FEUERWACHE ALT-FRIEDRICHSFELDE

Ergebnisprotokoll

Neubau einer Schwerpunktfeuerwache
Alt-Friedrichsfelde 60, Berlin-Lichtenberg

Ergebnisprotokoll - Phasen 1 und 2

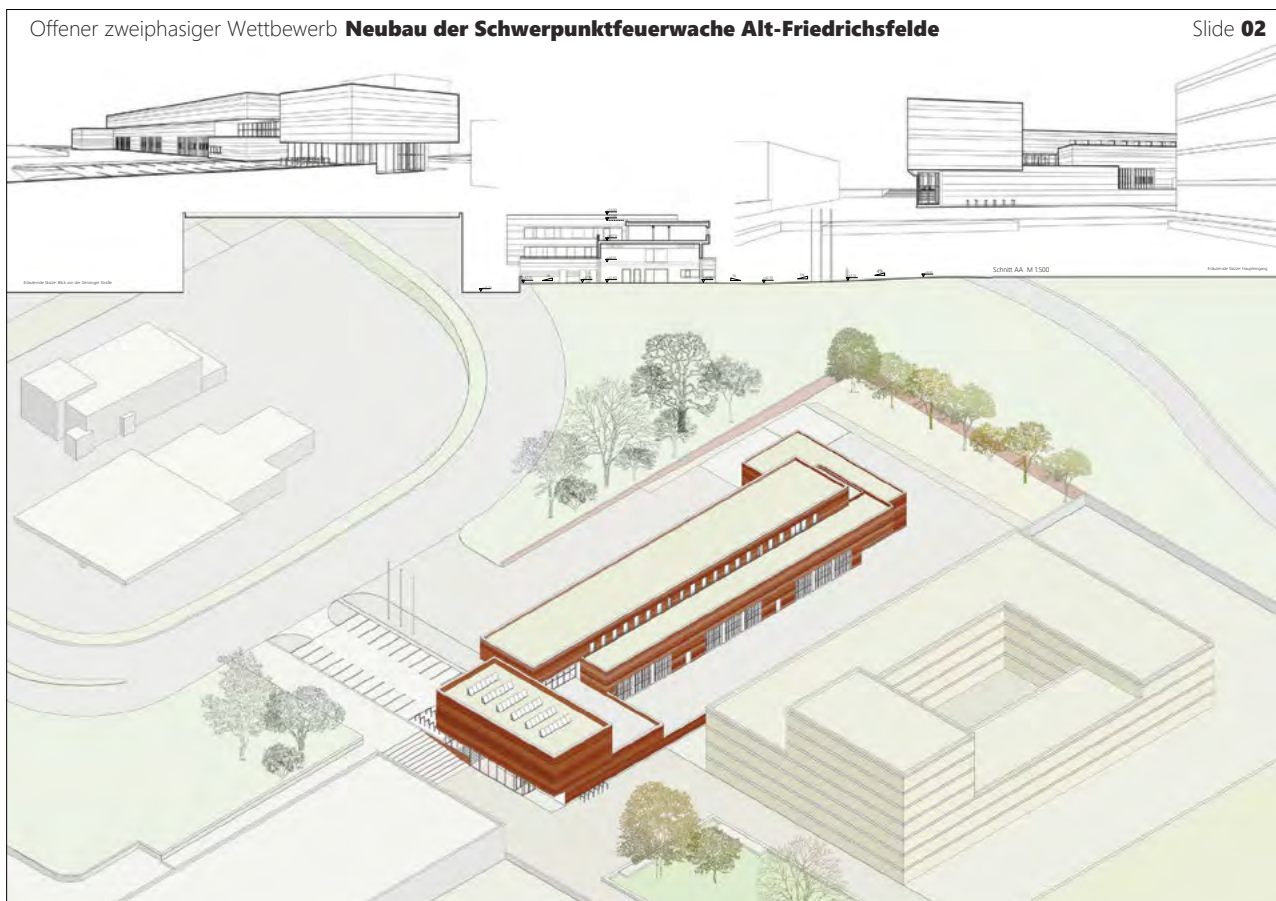
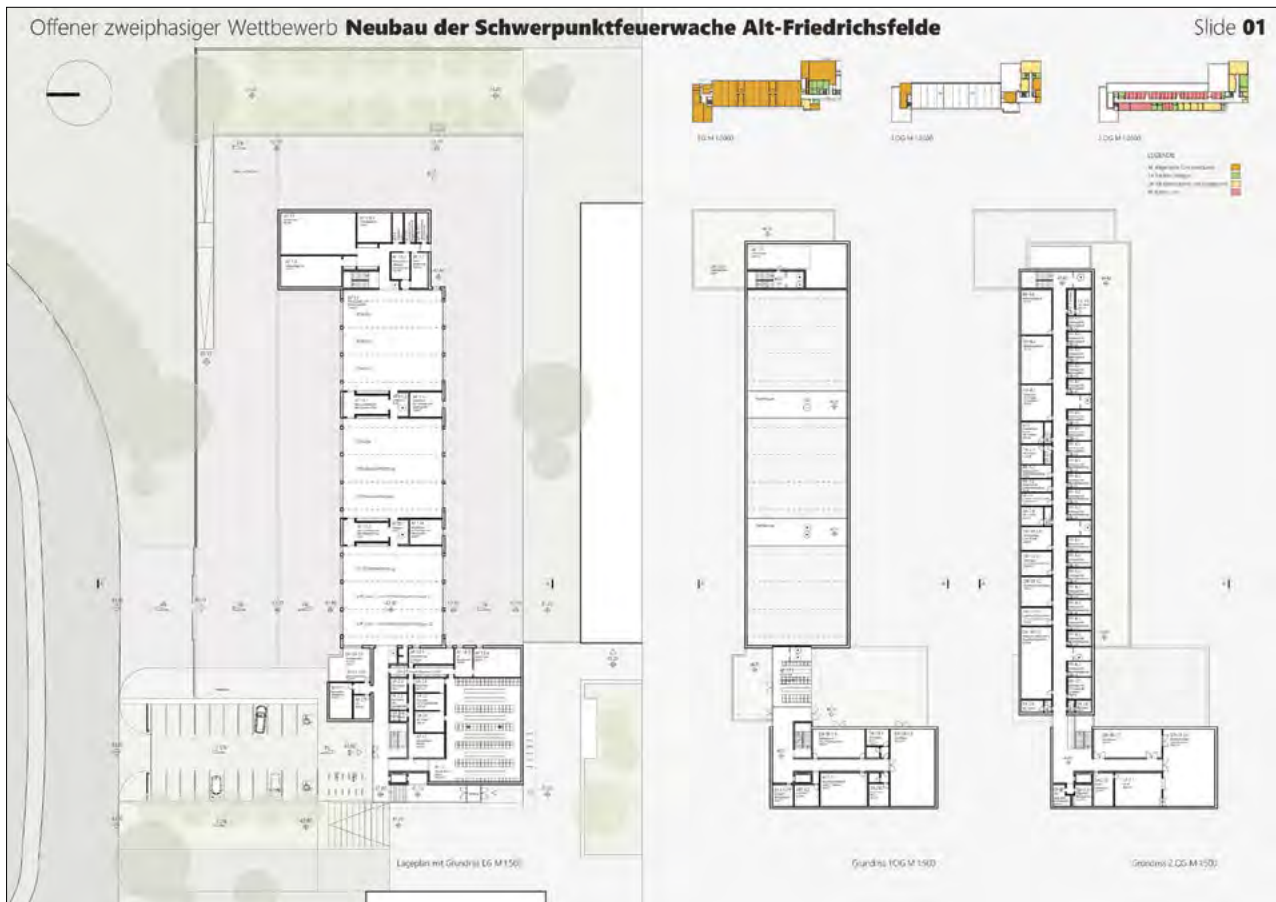
- Materialisierung Gebäude: Stahl-Beton-Skelett mit Holzständerwerk in den oberen Geschossen, Fassade aus schwarzem Ziegel
- Einfriedung / Gestaltung Niveausprung: Stützmauer
- Nutzung Freiflächen: Übungsplatz, Aufenthalt, Erholung im Südosten
- Baumbestand im Osten teilweise erhalten
- 22 Stellplätze PKW im Osten
- 16 Stellplätze Fahrräder im Westen (auf Zuwegung zum Platz)

- Alarmausfahrt, Breite 16m, Rampensteigung mittig ca. 7 %
- Umfahrung/Durchfahrt Einsatzfahrzeuge im Süden zu knapp bemessen (ca. 10,5 m)
- Anordnung/Lage Fahrzeughalle: Fahrzeughalle zweigeteilt und Schleusen dazwischen, allg. Funktionsräume in EG, 1. OG, 2. OG
- Anordnung/Lage Dienst- und Sozialräume: EG, 1. OG und 2. OG
- Anordnung/Lage Ruheräume: 2. OG

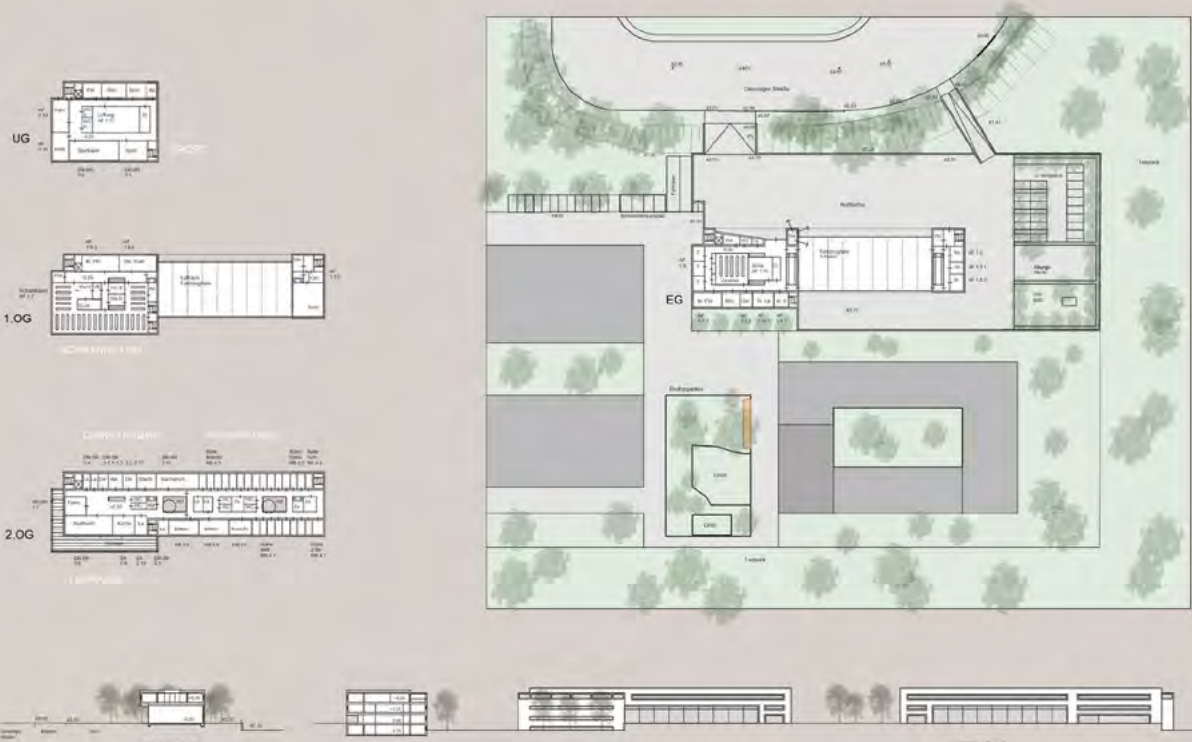
- Alarmausfahrt, Breite 20m und Rampensteigung mittig ca. 8%
- Umfahrung/Durchfahrt Einsatzfahrzeuge im Süden zu knapp bemessen (ca. 13,5 m)
- Anordnung/Lage Fahrzeughalle: Fahrzeughalle zweigeteilt mit Schleusen dazwischen, allg. Funktionsräume in EG, 1. OG, 2. OG
- Anordnung/Lage Dienst- und Sozialräume: EG, 1.OG und 2. OG
- Anordnung/Lage Ruheräume: 2. OG

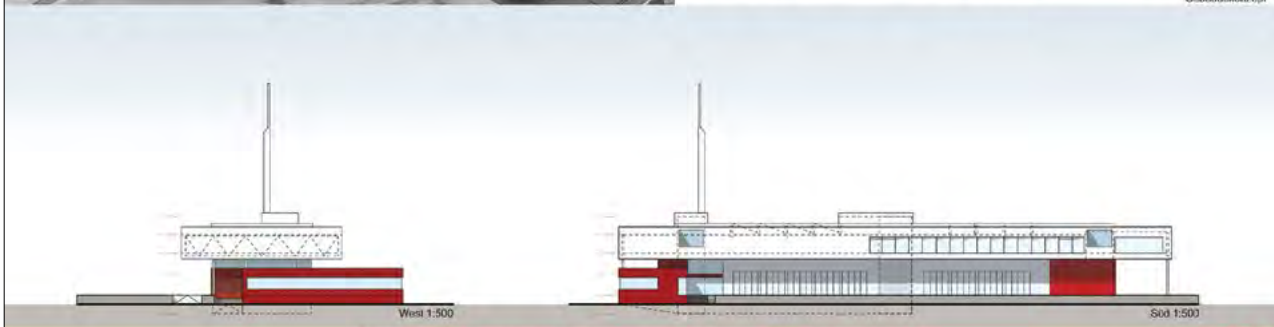
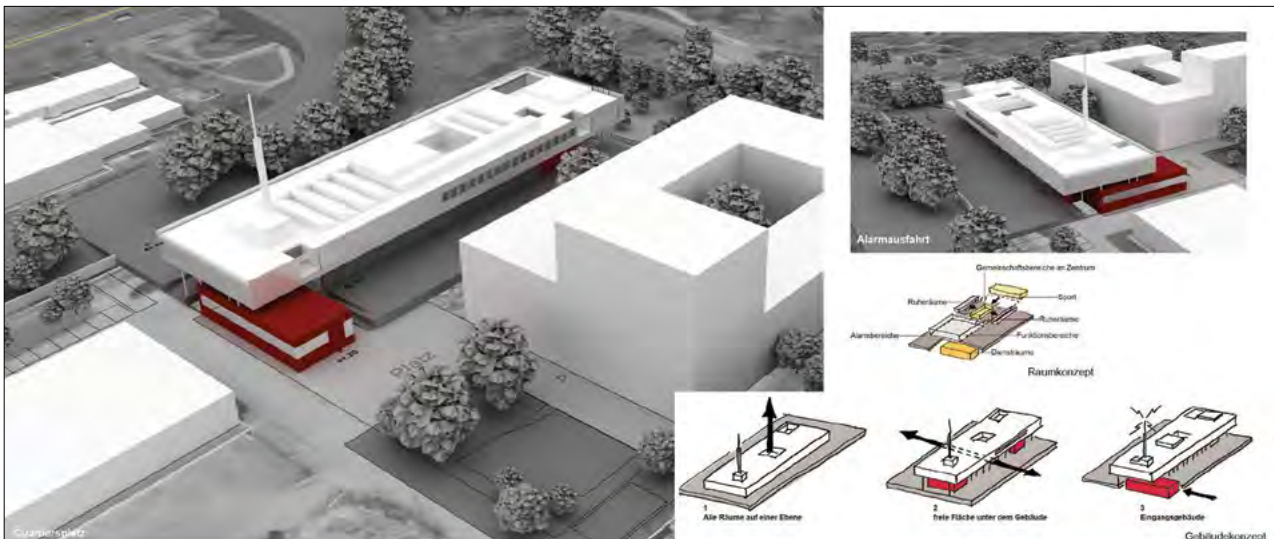
- Alarmausfahrt: Breite 15m, Steigung mittig ca. 6,3%
- Umfahrung/Durchfahrt Einsatzfahrzeuge im Süden zu knapp bemessen (ca. 12,5 m)
- Anordnung/Lage Fahrzeughalle: 3 x 3 Standplätze mit dazwischenliegenden Schleusen, Gestellraum im EG, Schrankraum im 1.OG
- Anordnung/Lage Dienst- und Sozialräume: 2. und 3. OG, Terrasse im 3.OG
- Anordnung/Lage Ruheräume: 2.OG nach Süden mit vorgelagerter Terrasse mit Pergola
